**Questions et commentaires
pour le projet de construction d'un poste à 315-25 kV
à la station d'épuration des eaux usées Jean-R. Marcotte
par la Ville de Montréal**

Dossier 3211-11-118

Le 16 septembre 2016

Figure 1 Spectre (bande fine) typique d'un transformateur de puissance, tel que ceux qui seront installés à l'unité de désinfection

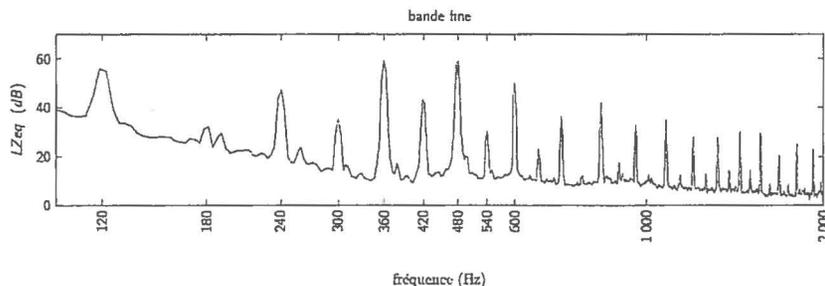
QC-22 Étant donné la proximité du poste du Bout-de-l'Île, il serait préférable pour l'initiateur d'obtenir une analyse spectrale en bandes fines (voir figure 1) sur quelques minutes d'enregistrement de nuit, au point 2 de la carte 6-1 de l'étude d'impact. Cette analyse permettrait d'éviter que des tonalités générées par le poste électrique actuel du Bout-de-l'Île puissent être faussement attribuées aux nouvelles installations électriques du poste projeté à la station d'épuration des eaux usées Jean-R.-Marcotte.
